ABWÄGUNG ZUR ÖFFENTLICHKEIT

zum Teilfächennutzungsplan „Windenergie“ zur Steuerung der Windenergie im Außenbereich

Stadt Nideggen

Entwurf zur Offenlage

Abbildung 2: Potentialfläche 12 (südwestlich von Wollersheim)

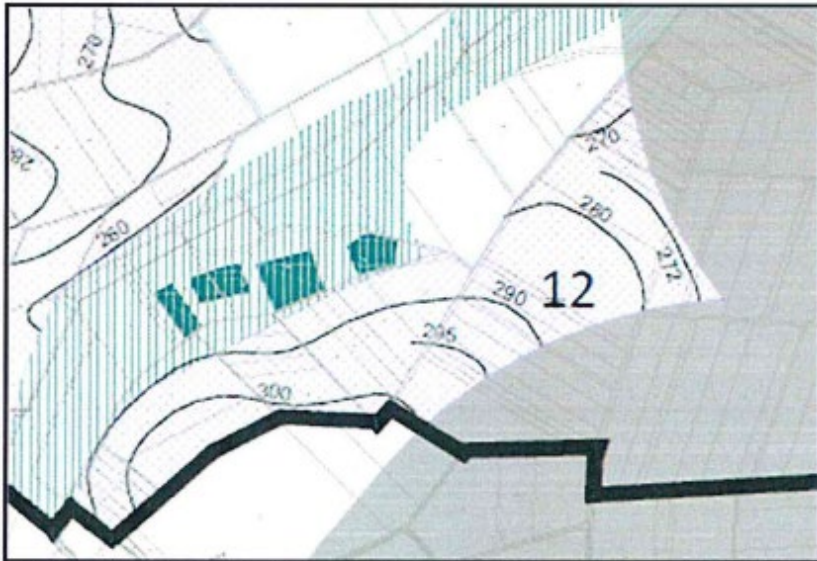
Wir sprechen uns gegen eine Ausweisung der Fläche aus. Die Fläche liegt zum Teil über 300m üNN. Dementsprechend würden die Anlagen in den tiefer gelegeneren Gemeinden Berg und Vlaten deutlich sichtbar sein. Für die umliegenden Gemeinde würde es zu einer starken Auswirkung der optisch bedrängenden Wirkung kommen.

Die Potenzialfläche 12 wird durch den Plangeber hinsichtlich ihrer Größe als überdurchschnittlich qualifiziert. Hierbei wurde der immissionsrechtliche Mindestabstand von 1.000m zu der Wohnbebauung im Innenbereich der Ortschaft Vlaten, Gemeinde Heimbach, nach § 2 BauGB-AG NRW nicht eingehalten bzw. die für die Beurteilung maßgebliche Wohnbebauung nicht korrekt ermittelt. Insbesondere muss die Wohnbebauung im Innenbereich „Auf dem Kamp“ sowie in der „Weberstraße“ Beachtung finden.

Die Ausweisung der Potenzialfläche 12 in der angestrebten Größe kommt daher nicht in Betracht; aufgrund der eingangs beschriebener optisch bedrängender Wirkung sollte von der Ausweisung der Fläche ferner in Gänze abgesehen werden, um eine rechtssichere Planung zu verfolgen.

Die Plankonzeption wurde dahingehend angepasst, dass nur noch die Flächen 1 bis 4 und 13 ausgewiesen werden sollen. Eine Ausweisung der Flächen 5 und 12 wird nicht weiterverfolgt.
